**AVIS RELATIF À LA PROTECTION
CONTRE LES EVENTUELS EFFETS NOCIFS ET NUISANCES
PROVOQUÉS PAR LES RAYONNEMENTS NON IONISANTS
GÉNÉRÉS PAR DES ANTENNES ÉMETTRICES STATIONNAIRES**

Commune : ANDERLUES - Exploitant : TELENET GROUP

Référence exploitant : HT1933M

Rapport n° 1700 / 2024

Figure 1 : Vue en plan des lieux de séjour et des points de contrôle

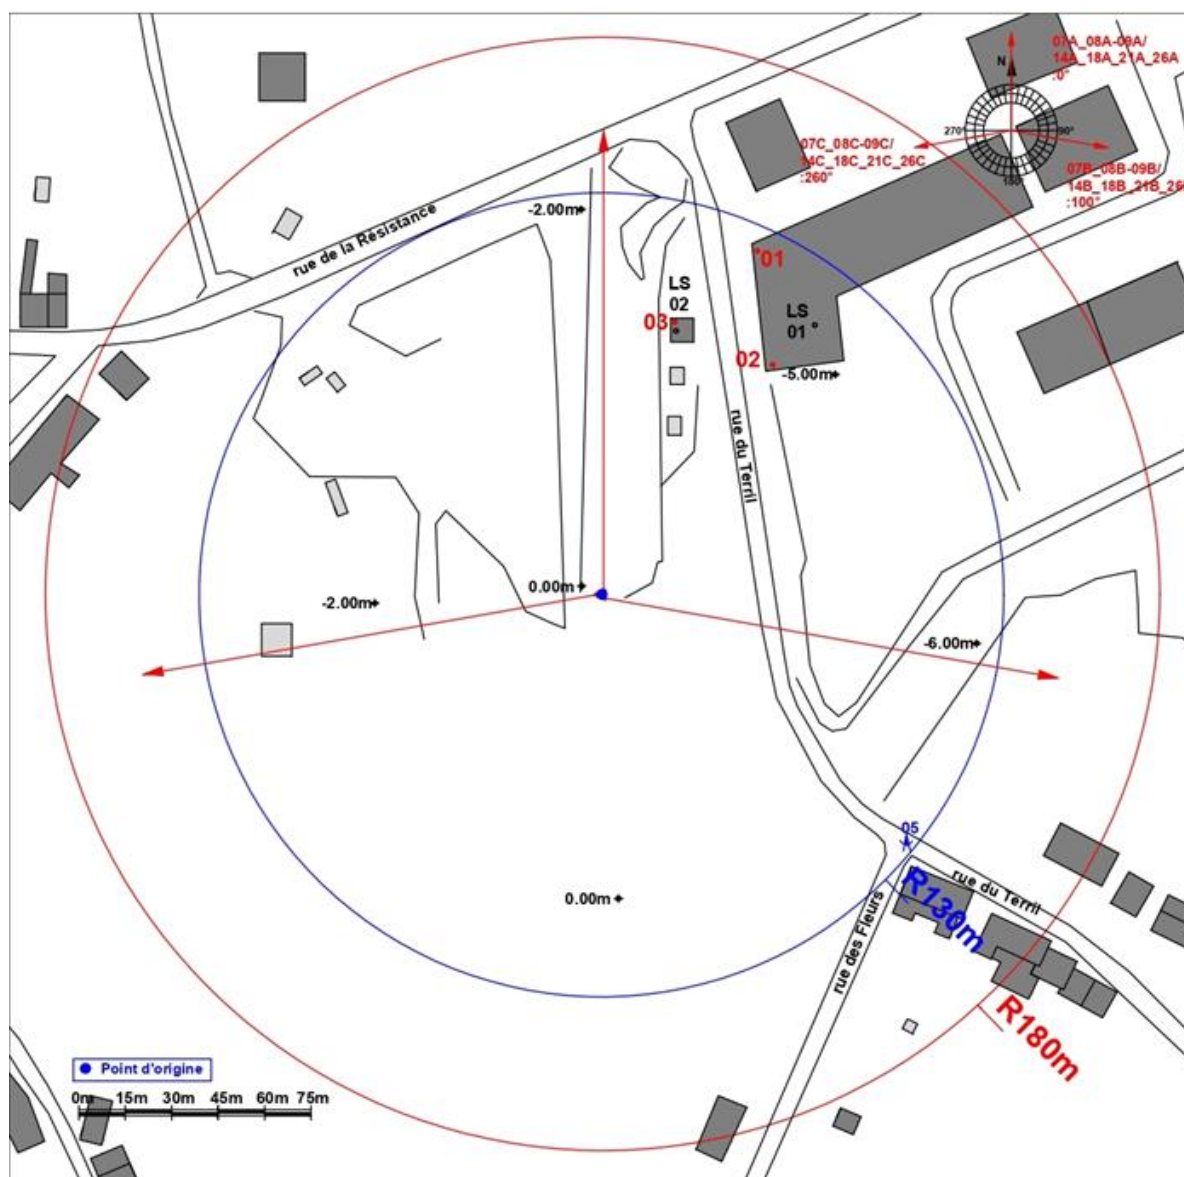
N° point de contrôle	LS	Atténuation (dB)	Indice d'exposition relatif à la limite par installation IE_i
3	LS02	3,0	0,432
1	LS01	3,0	0,363
2	LS01	3,0	0,160

En ce qui concerne les antennes de l'installation mentionnées dans le tableau 1, la distance maximale à laquelle la limite pourrait être atteinte, à l'extérieur, est égale à 126,0 m. S'il n'y a pas de LS à une distance inférieure, les antennes respectent forcément la limite d'immission.

Dans le cas des LS situés à l'intérieur des bâtiments, une atténuation d'obstacle est prise en compte et il en résulte que la distance maximale à laquelle la limite pourrait être atteinte se réduit à 89,2 m.

Figure 2 : Vue en plan des installations d'antennes dans un rayon de 300 mètres autour de l'installation faisant l'objet de la demande d'avis

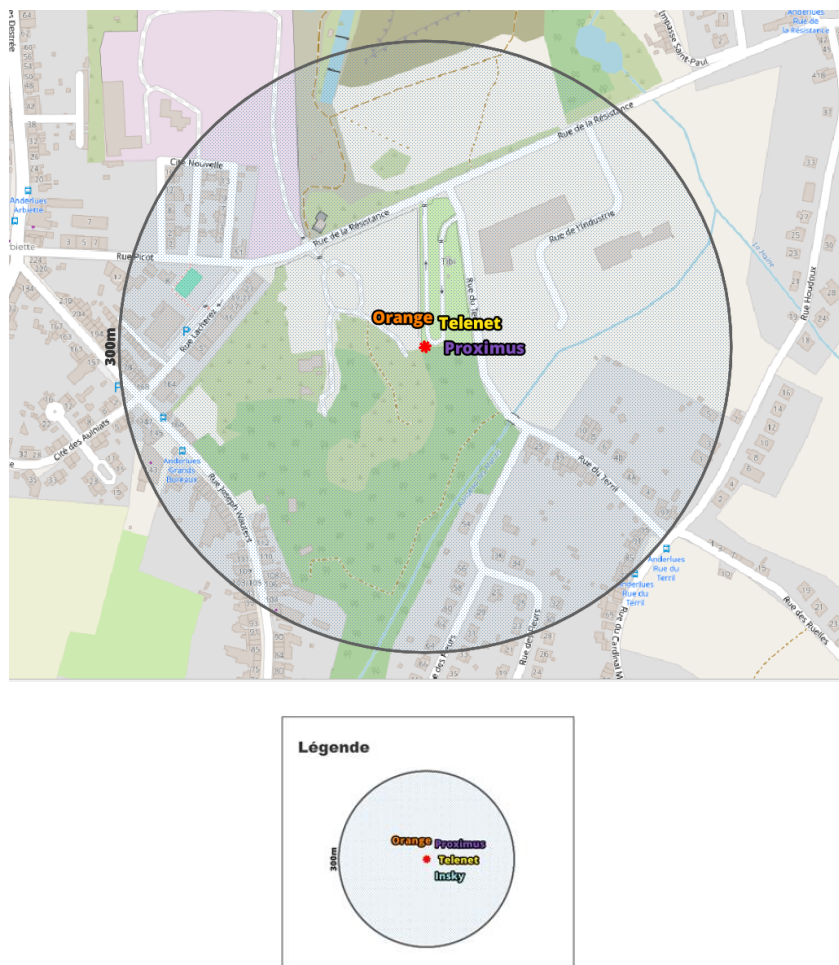
- il y a au plus 4 installations d'antennes émettrices stationnaires présentes dans la zone d'évaluation de 300 mètres de rayon représentée dans la figure 2, y inclus l'installation référencée dans le paragraphe 2 : la limite cumulative définie à l'article 4, §2 du décret est nécessairement respectée dans les lieux de séjour à l'intérieur de la zone d'évaluation de 300 mètres de rayon ;
- il y a exactement 5 installations d'antennes émettrices stationnaires présentes dans la zone d'évaluation de 300 mètres de rayon représentée dans la figure 2, y inclus l'installation référencée dans le paragraphe 2 et il existe, pour 3 ou 4 de ces installations, un avis attestant le respect de la limite abrogée de 3 V/m : la limite cumulative définie à l'article 4, §2 du décret est nécessairement respectée dans les lieux de séjour à l'intérieur de la zone d'évaluation de 300 mètres de rayon ;

- c) dans tous les autres cas, il a été vérifié que la limite cumulative définie à l'article 4, §2 du décret n'est pas dépassée dans les lieux de séjour sur base du nombre d'installations localisées dans la zone d'évaluation de 300 mètres de rayon représentée dans la figure 2, de leur localisation ainsi que des données inscrites dans la figure 1 et au paragraphe 4 du présent avis et dans les avis attestant le respect de la limite par installation ou de la limite abrogée de 3 V/m relatifs aux autres installations reprises dans la figure 2.

Compte tenu des considérations ci-dessus, il apparaît que l'intensité du rayonnement électromagnétique généré, dans les lieux de séjour situés dans un rayon de 300 mètres autour de l'installation référencée dans le paragraphe 2, par l'ensemble des antennes émettrices stationnaires de l'ensemble des exploitants du même site d'antennes émettrices stationnaires respecte la limite fixée à l'article 4, § 2 du décret.
